ЩУПЫ ЦИЛИНДРИЧЕСКИЕ ДЛЯ СТАНОЧНЫХ ПРИСПОСОБЛЕНИЙ

ГОСТ 8926—68*

Изменение № 2 ГОСТ 8926—68 Щупы цилиндрические для станочных приспособлений. Конструкция и размеры

1. Конструкция и размеры цилиндрических щупов должны соответствовать указанным на чертеже и в таблице.

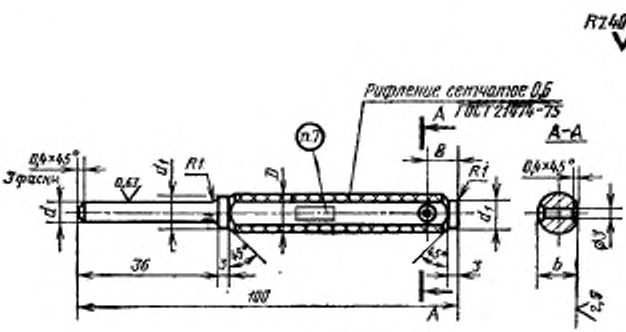
Пункт 1. Чертеж. Заменить параметры шероховатости: *Rz* 40 на *Ra* 6,3; *Ra* 2,5 на *Ra* 1,6; *Ra* 0,63 на *Ra* 0,4
